Kastalagerði 4

Umsögn um byggingarleyfisumsókn

Umsögn skipulagsfulltrúa

Mynd 2 Innsend hönnunargögn, dags 4.febrúar 2026

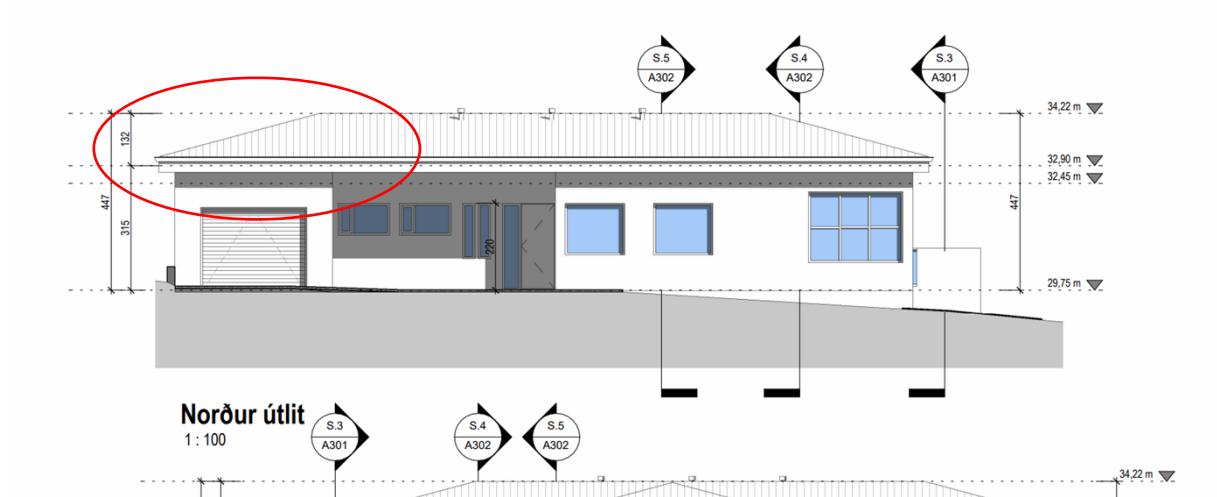
Sótt er um að framlengja valmapak yfir bílskúr og hækka veggi bílskúrsins að nýju þaki. Breytingin hefur ekki í för með sér aukið byggingarmagn og nýtingarhlutfall helst óbreytt.

Framlenging á þaki yfir bílskúr hefur ekki áhrif á nýtingarhlutfall lóðarinnar og samræmist rammaákvæðum aðalskipulags, þar sem þakhækkun er innan hæðar aðliggjandi byggðar.

Ekki eru gerðar athugasemdir við byggingarleyfisumsókn verði grenndarkynnt.
